UL/CSA 定格電流値変更のご案内

BN/BNH シリーズ ターミナルブロック

BN/BNH シリーズ ターミナルブロックの一部機種のUL/CSA 定格電流値をアップいたします。

対象機種

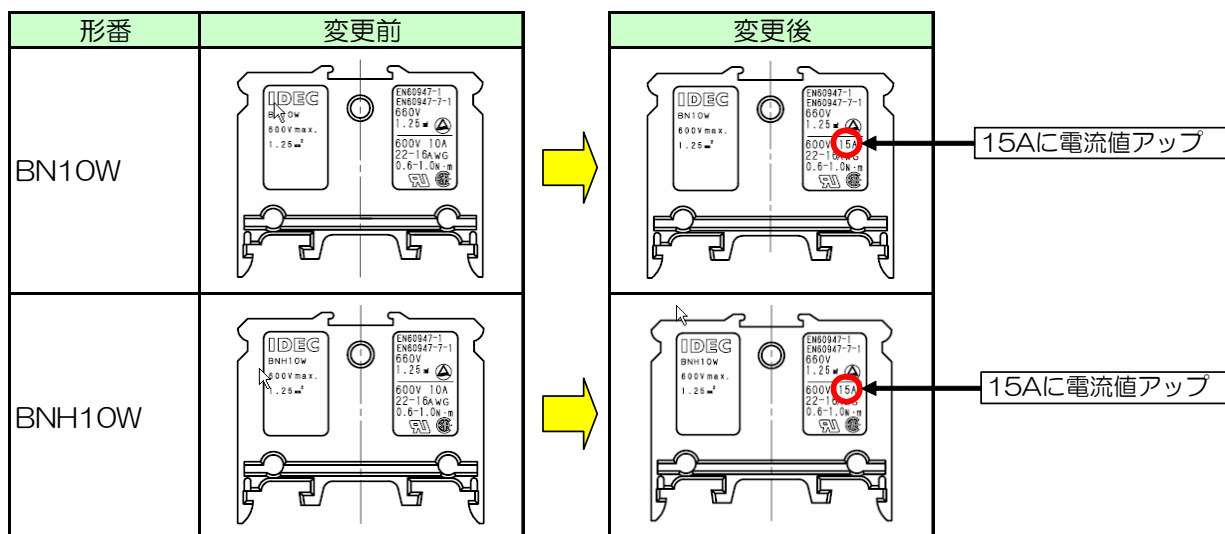
- ・UL/CSA 定格電流値を10A から15A にアップいたします。

※上記以外に、定格・仕様・外観の変更はありません。

- ・個装ケース、外装ケース：ロットNo.末尾付近に「B」を付けて変更前品との識別を行います。
